**Ministerio de Planificación e Infraestructura Pública**  
**DIRECCION DE HIDRAULICA**

**EX-2020-02631878-GDEMZA-SAYOT**

**“Sistema cloacal de saneamiento de la zona este del Departamento de Maipú”**

Ficha resumen del proyecto elaborada por Aguas Mendocinas

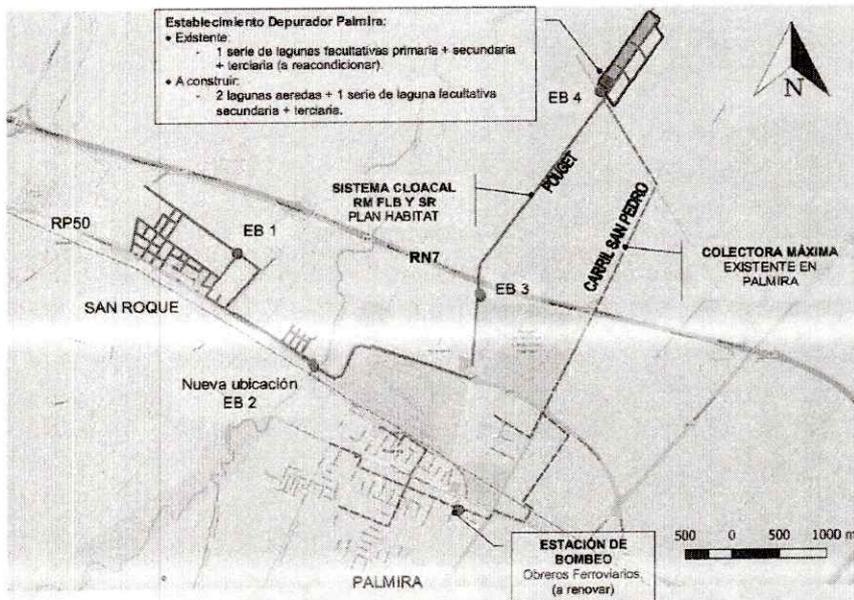
La opción elegida por el Municipio es la número 2, cuyo punto más crítico es el cruce del Río Mendoza con la red, hasta llegar a Palmira. A tal fin, se propone una opción de cruce con una cañería suspendida debajo del voladizo del puente.

Dicha relación entre el cauce y la obra, es analizada por esta Dirección como una "Interferencia" y como tal tiene su procedimiento específico.

Del análisis de la documentación referida a la Manifestación General de Impacto Ambiental, surge como conclusión que este Dictamen Sectorial no presenta objeciones, aclarando que previo al inicio de las obras el solicitante deberá presentar en esta Dirección el pedido de Interferencia mencionado.
